Adjunto, remito a Ud., para su conocimiento y fines pertinentes, Informe Inspección Técnica de Obra N° 3, de 2014, debidamente aprobado, sobre "Reposición Edificio Gobernación Provincial Malleco, Angol".

**Número de Informe: 3/2014
5 de septiembre de 2014**

INFORME FINAL N° 3 DE 2014, SOBRE
INSPECCIÓN TÉCNICA A LA OBRA
"REPOSICIÓN EDIFICIO GOBERNACIÓN
PROVINCIAL MALLECO, ANGOL"

Fotos N°s 1 y 2: Deficiente amarre de enfierradura de pilares corregidos en tercer piso.

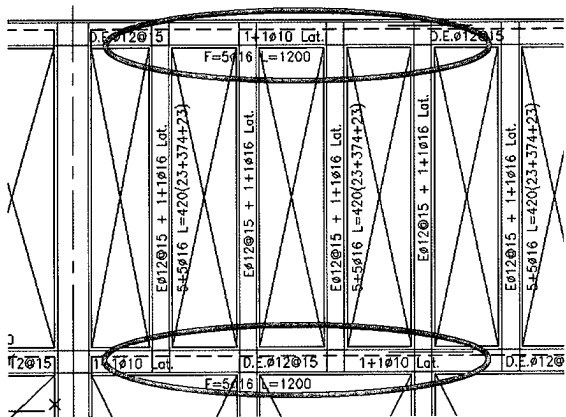
1. Se advirtió que la enfierradura de los pilares de hormigón armado, P1, ubicadas en el tercer piso del edificio B, en el eje E, entre los ejes 6 y 7, tras cambio de ubicación, incumple con lo establecido en el plano de elevaciones, lámina N° 23, "Elevación eje E", toda vez que las barras no poseen la longitud especificada de 420 centímetros y no se advierte la existencia de ganchos que amarren la estructura vertical con las losas de piso y cielo ya ejecutadas.

Al respecto, cabe recordar lo señalado en el numeral 7.13.1 del código "American Concrete Institute", en adelante código ACI, N° 318 "Requisitos de Reglamento para Concreto Estructural y Comentario", reglamento que es parte integrante de la memoria de cálculo del proyecto, que indica en lo que interesa que los refuerzos y conexiones deben ser tal que los elementos de la estructura queden eficazmente unidos entre sí para garantizar la integridad de la estructura. (Ver anexo N° 1, fotografías N°s 1, 2 y 3).

Por otra parte, cabe señalar que no se presentó un procedimiento aprobado para cambio de enfierraduras, su empotramiento en hormigón antiguo, ni la visación correspondiente del ingeniero estructural, lo que se corrobora con lo consignado por el inspector fiscal en el folio 5 del libro de obras N° 3, de fecha 20 de febrero de 2014, en el que indica que "la obra se encuentra con el moldaje de pilares en corrección instalado y deberá revisarse nuevamente el amarre de su enfierradura aunque signifique desmoldar. Este amarre será indicado por el ingeniero civil visitador."

Sobre este punto, el servicio indica que en la instrucción del citado folio 5 del libro de obras N° 3, el inspector fiscal de la obra, IFO, hace hincapié en la instrucción de atenerse al procedimiento antes mencionado y validado, añadiendo que a la fecha de la visita del IFO, éste no lo tuvo a la vista. Asimismo, adjunta procedimiento y correo de aprobación del calculista, lista de chequeo de la enfierradura previo al hormigonado y no conformidad N°44.

De lo precedentemente expuesto, en atención a que la respuesta del servicio no desvirtúa lo observado y los antecedentes adjuntos permiten acreditar sólo la existencia de un procedimiento aprobado, no así la correcta unión de los elementos de la estructura, ya que, la lista de chequeo de enfierradura no

Foto N° 4: fisura en escalera N°7

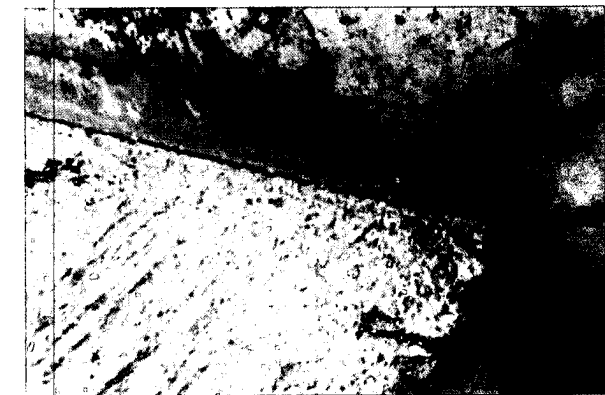
2. Fisuras en el hormigón de las escaleras N°s 7 y 3, contiguas a los ejes N°s 1 y 4, respectivamente, del área de Registro Civil en el edificio A, lo cual incumple la condición de asegurar la continuidad o monolitismo de los elementos estructurales, según lo indicado en la letra b, del numeral 10.1, de la Norma Chilena Oficial N 170, de 1985, "Hormigón: Requisitos Generales". (Ver anexo N° 1, fotografías N°s 4, 5 y 6).

Cabe mencionar que el citado defecto fue detectado por la empresa y el ingeniero civil, según se advierte en el folio N°6 del libro de obras N° 3, de 20 de febrero de 2014, numeral 5, y propondrá una solución de refuerzo de viga metálica doble para cada una.

Sobre lo anterior, la Dirección Regional de Arquitectura, indica que luego de la visita del ingeniero calculista, efectuada el 20 de febrero de 2014, se procedió a evaluar, para posteriormente diseñar una solución que restablezca todas las cualidades requeridas para estos elementos de hormigón armado, adjuntando dos correos electrónicos que acreditan la instrucción del calculista y fotografías del estado corregido, por lo que se subsana la observación.

Foto N° 7: Enfierradura deformada.

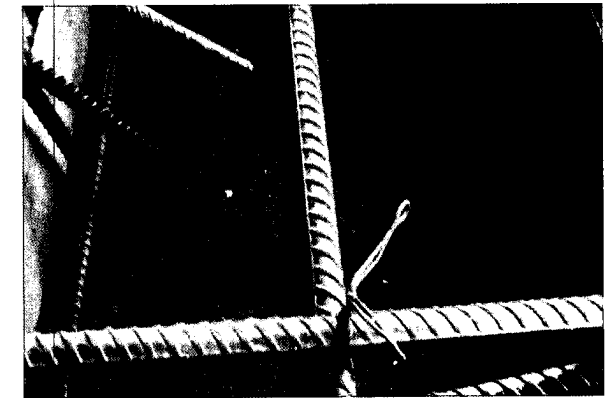
3. Enfierradura deformada y apuntalada con piedras, en la viga ubicada entre los ejes D y E, con eje 1, del primer piso del edificio A, condición que incumple lo establecido en el numeral 3.9 del plano de especificaciones técnicas estructurales, lamina N° EST-00, el que señala que para sostener las armaduras se emplearán espaciadores metálicos, de mortero o material plástico, no pudiendo emplearse trozos de ladrillos, piedras o madera. (Ver anexo N° 1, fotografías N°s 7 y 8).

El servicio indica que la enfierradura cuestionada corresponde a un elemento no estructural, el cual se diseñó para dar mayor altura al muro cortina en el eje 1 del primer piso de modo que quede con un nivel apropiado respecto a la vereda, adjuntando requerimiento de información, RDI N° 94, y lista de chequeo de recepción de enfierraduras.

Al respecto, corresponde señalar que la RDI N° 94 no adjunta el detalle 25 al cual se hace alusión, ni otro antecedente que permita acreditar la condición no estructural del elemento, por lo tanto, se mantiene lo observado.

Foto N° 26: Perfil metálico deformado en cielo.

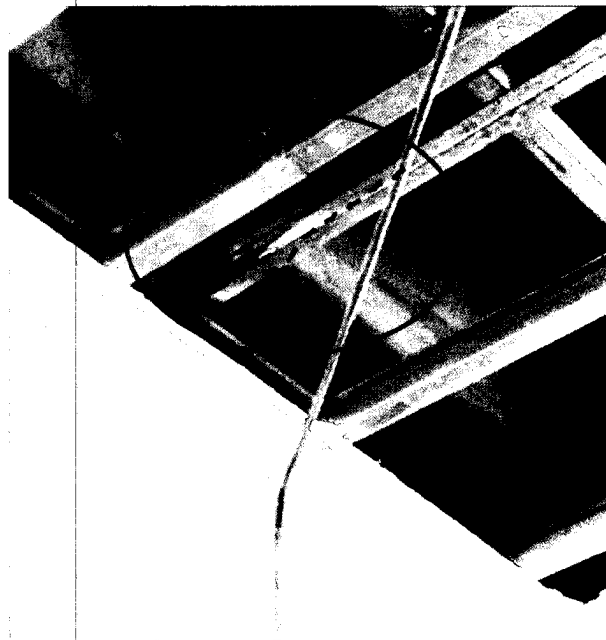
13. Montantes de acero galvanizados deformados en la estructura de cielo del hall de espera del sector para Registro Civil, en el primer piso, lo cual transgrede el punto 0.4 de las especificaciones técnicas generales, el cual señala que los materiales que se especifican para las obras definitivas se entienden de primera calidad dentro de su especie conforme a las normas y según indicaciones de fábrica. (Ver anexo N° 1, fotografía N° 26).

En su respuesta, el servicio adjunta el registro de la no conformidad N° 226, de fecha 9 de abril de 2014, posterior a la visita de este Organismo Contralor, la cual registra la situación observada, su causa probable y la acción correctiva, indicando además en la parte inferior del documento que fue cerrada el 12 de mayo de 2014, no obstante al igual que en los casos anteriores, no se registra la verificación del cierre por parte de la empresa o inspección fiscal, ni se adjunta fotografía de lo reparado, por lo que se debe mantener lo observado.
